リサイクル燃料備蓄センター
設計及び工事の計画の変更認可申請書
(補足説明資料)

金属キャスクの閉じ込め機能評価の設計条件
及び計算条件

リサイクル燃料貯蔵株式会社

リサイクル燃料貯蔵株式会社		
提出日	2022年4月1日	
管理表No.	0209-77	改訂01

図8 金属キャスクの密封シール部詳細

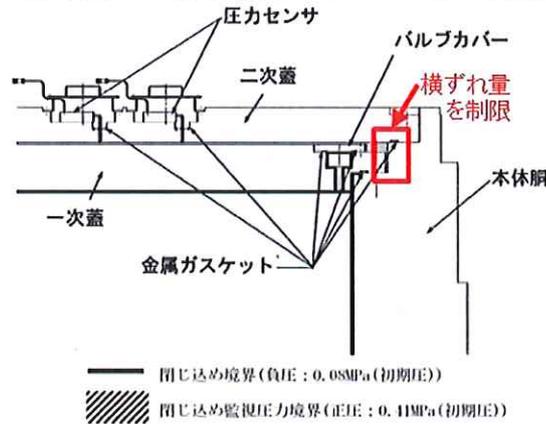
項目	コメント内容
津波 (第8条)	<p>落下物の衝撃荷重に対する金属キャスクの閉じ込め機能について、密封シール部の判定基準を、耐震、構造で参照する金属キャスク構造規格と異なり、塑性ひずみ量(0.2%)としているが、当該事象における判定基準の考え方を説明すること。</p> <p><3/3 追加コメント></p> <ul style="list-style-type: none"> ・ 発電炉での評価で同等の基準が用いられているとあるが、これが何であるか、追加で説明すること。 ・ なぜ金属キャスク構造規格の基準を使っていないのか、密封境界でどういう応力が出ていて許容限界値と比べてどうか、説明すること。

評価としては、胴体の一次蓋密封シール部及び一次蓋の密封シール部に塑性変形がみられないこと並びに一次蓋用締付ボルトのボルト応力が降伏応力を超えないことを合わせて満たすことで「おおむね弾性範囲内」ととどまることを確認している。

天井クレーン及び天井スラブ衝突時の応力については、評価部位の各々の設計降伏応力(183~186MPa^{*1})に対して、天井クレーン衝突時の発生応力は胴(一次蓋密封シール部)で220MPa程度^{*2}となる。この発生応力に伴い0.05%程度のひずみが発生するが、判定基準である0.2%ひずみを下回る。また天井スラブ衝突時の発生応力は胴(一次蓋密封シール部)で30MPa程度^{*2}となり、これは設計降伏応力以下であり、同様に判定基準を下回る。
